**Avis délibéré de la mission régionale d'autorité
environnementale sur le projet de centrale photovoltaïque
flottante porté par la SAS CP d'Anse, filiale d'EDF Power
Solutions sur la commune d'Anse (69)**

Avis n° 2026-ARA-AP-2014-N11616

Avis délibéré le 9 mars 2026

Figure 3: Carte de synthèse des enjeux piscicoles (source : étude d'impact).

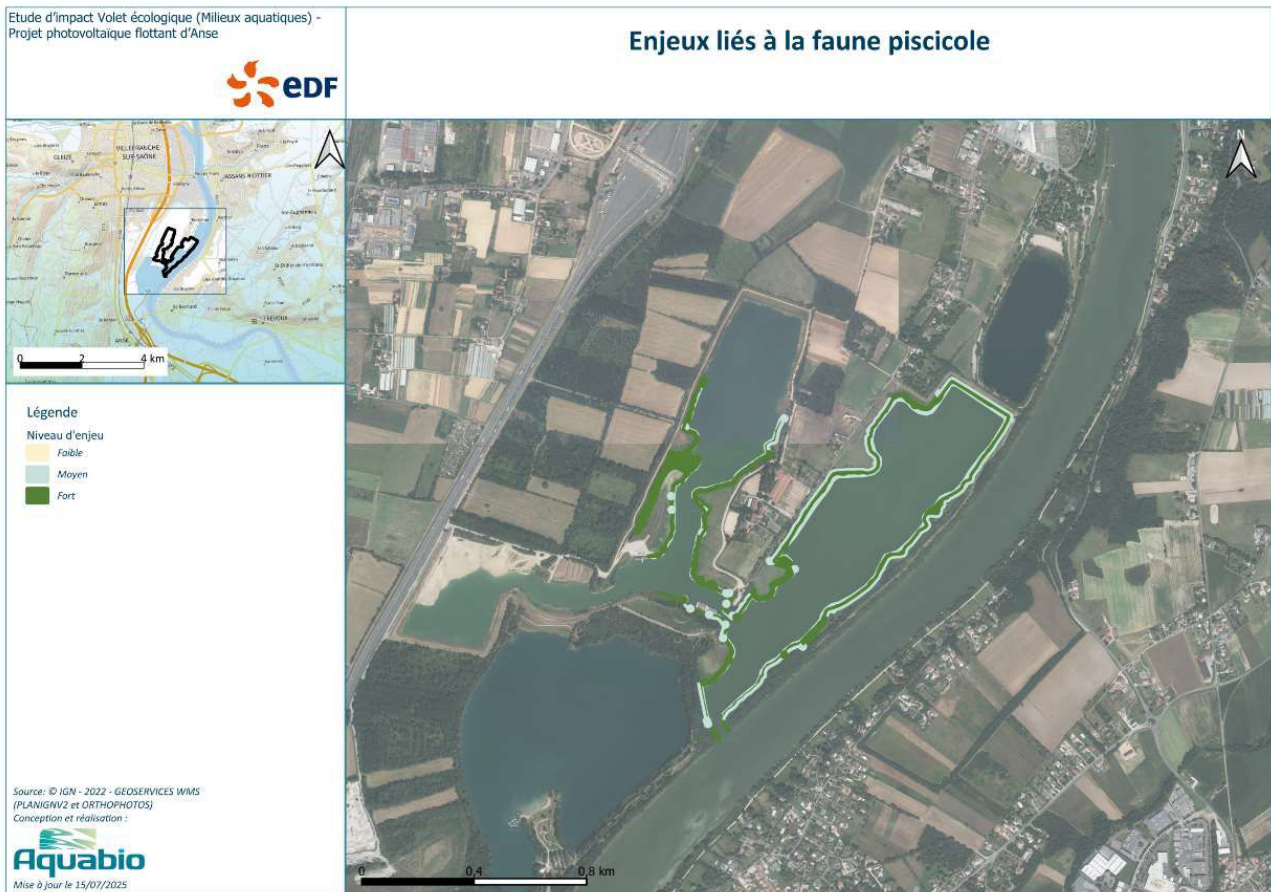
- phytoplancton : 39 taxons, y compris des cyanobactéries pouvant présenter des enjeux sanitaires ;
- poissons : quatre espèces à enjeu mais ces enjeux sont localisés uniquement en bordure du plan d'eau en l'absence d'inventaire dans le centre du plan d'eau (cf figure 4) ;

- macro-invertébrés : deux espèces de moules perlières, la remarque précédente pour la localisation des zones à enjeu uniquement sur le littoral du plan d'eau est valable pour les macro-invertébrés ;

Quant à l'établissement de l'état initial de l'ichtyofaune du projet, de la même manière, la partie profonde du plan d'eau n'a pas été prospectée. La pêche électrique et l'ADN environnemental sont deux protocoles utiles, mais insuffisants dans le contexte de plans d'eau profonds. Certains poissons fréquentent systématiquement l'épilimnion, qui n'est que peu couvert par le protocole employé ici¹³. Ces poissons, comme les juvéniles de perche et gardon, les sandres, brèmes communes, silures et brochets ne seront donc peu ou pas détectés. Les deux techniques d'échantillonnage recouvrent deux plans d'eau (est et centre), ceci avec des efforts inégaux¹⁴ ou recouvrants¹⁵ ce qui ne permet pas de nuancer les différences dans la richesse d'espèces de poissons entre plans d'eau.

L'Autorité environnementale recommande, pour chacun des plans d'eau de l'aire d'étude, de sélectionner un protocole d'analyse de leur qualité hydrobiologique et piscicole rigoureux et adapté au terrain d'étude – incluant l'écosystème pélagique – et notamment sur au moins deux lignes d'isobathes, en s'appuyant sur le protocole Indice Biologique Lacustre¹⁶.
